Markt Manching
Landkreis Pfaffenhofen an der Ilm

**Vorhabenbezogener Bebauungsplan Nr. 64 „Niederstimm West“
mit integriertem Grünordnungsplan
1. Änderung**

Begründung

Fassung vom 10.04.2025 (v54)

Überlagerte Darstellung der 1. Änderung zur rechtskräftigen Fassung, ohne Maßstab

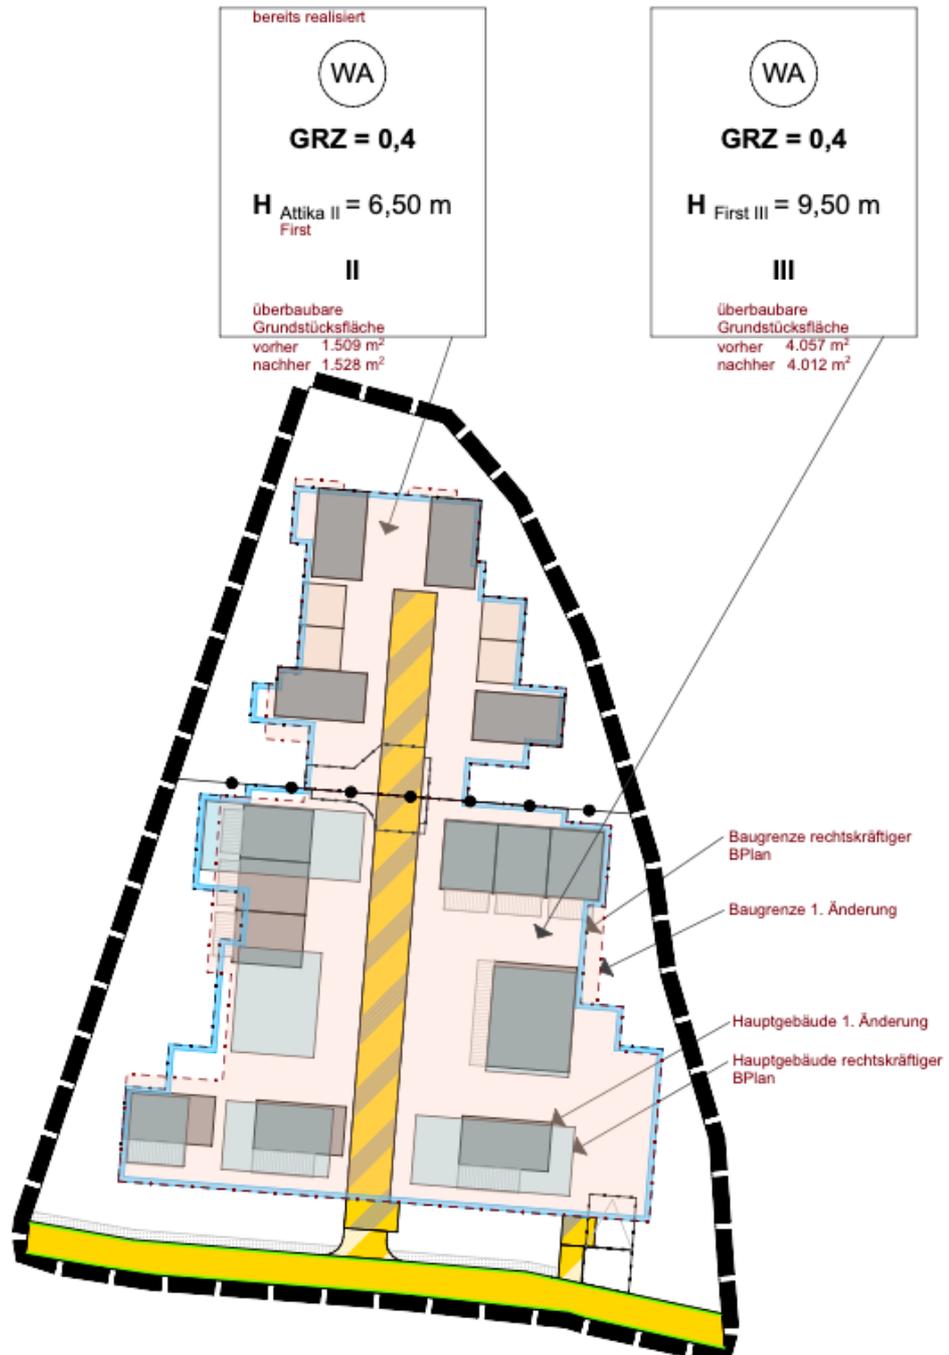
Die Änderung betrifft vordringlich den südlichen Teil des Bebauungsplans. Neben den vier realisierten Einfamilienhäusern im Norden sollen hier noch errichtet werden:

- 3 Einfamilienhäuser
- 6 Reihenhäuser
- 1 Mehrfamilienhaus (9 WE)
- Überwiegend oberirdische Garagen und Stellplätze und eine kleinere Tiefgarage

Hierfür werden geringfügig die überbaubaren Grundstücksflächen angepasst, um die Gebäudestellung zu ermöglichen. Die Fläche der überbaubaren Grundstücksflächen wird gegenüber der rechtskräftigen Fassung um ca. 26 qm reduziert.

VEP Entwurf für die 1. Änderung, Grundriss UG und EG, ohne Maßstab

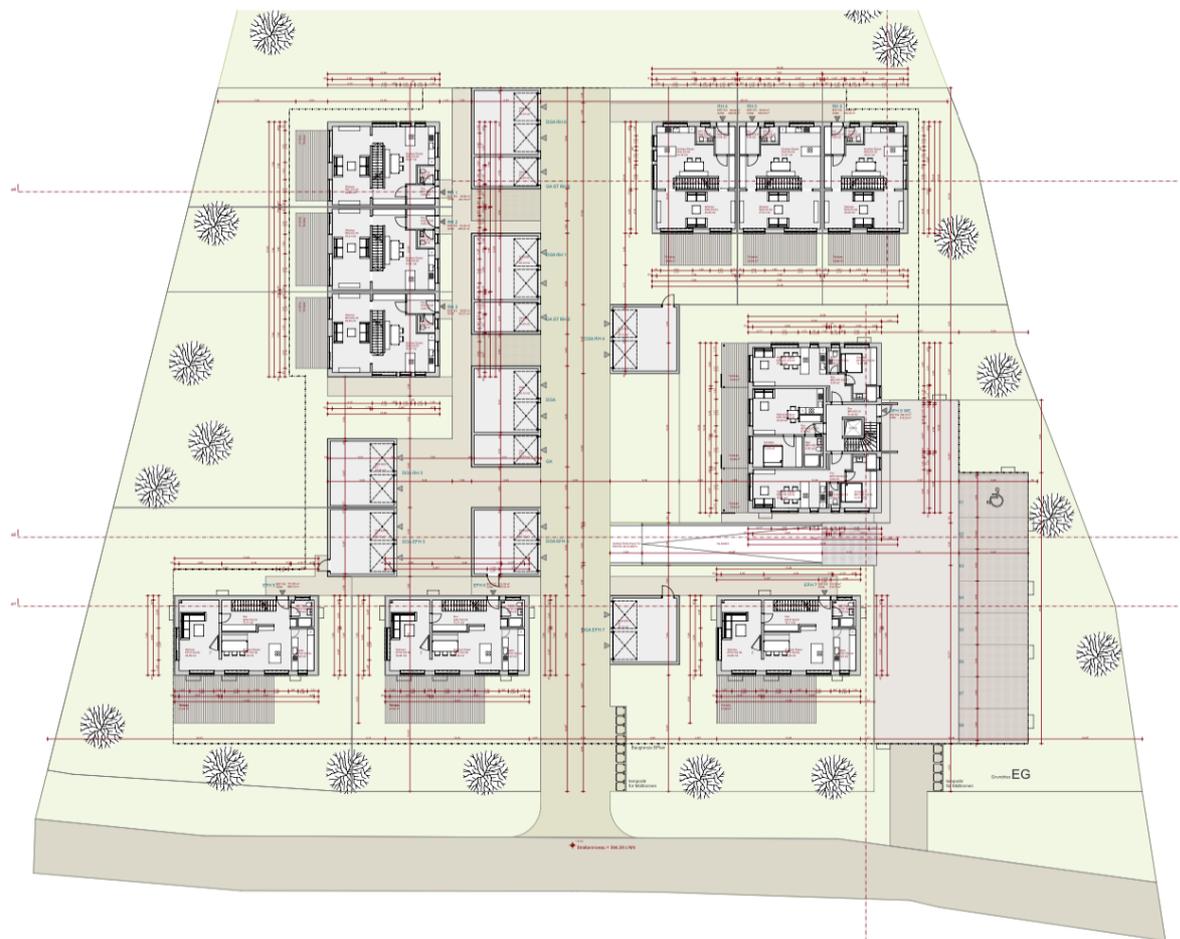
Der Vorhaben- und Erschließungsplan stellt die geänderte Gebäudestellung dar. Dabei bedient er sich nach wie vor im Grundsatz der Gebäudetypen, die in der rechtskräftigen Fassung beinhaltet waren. Diese werden mit verringerter Dichte um die Gemeinschaftsstraße gruppiert. Das Parken findet zentral und oberirdisch statt, überwiegend in eingeschossigen Garagengebäuden. Nur das Mehrfamilienhaus verfügt über eine eingeschossige Tiefgarage mit neun Stellplätzen und acht oberirdischen Stellplätzen.

Die ursprünglich geplante, großflächige Tiefgarage unter dem gesamten südlichen Baufeld entfällt vollständig. Dies trägt maßgeblich zur Entsiegelung des Gesamtareals bei.

Entsprechend der Tektur für die Einfamilienhäuser im Norden bekommen die zweigeschossigen Gebäude ein Obergeschoß mit vorgehängter, hinterlüfteter Fassade und einem flach geneigten Pultdach. Hierfür werden die Festsetzungen zu den Dächern im Bebauungsplan konkretisiert, die Wandhöhen bleiben im festgesetzten Rahmen.
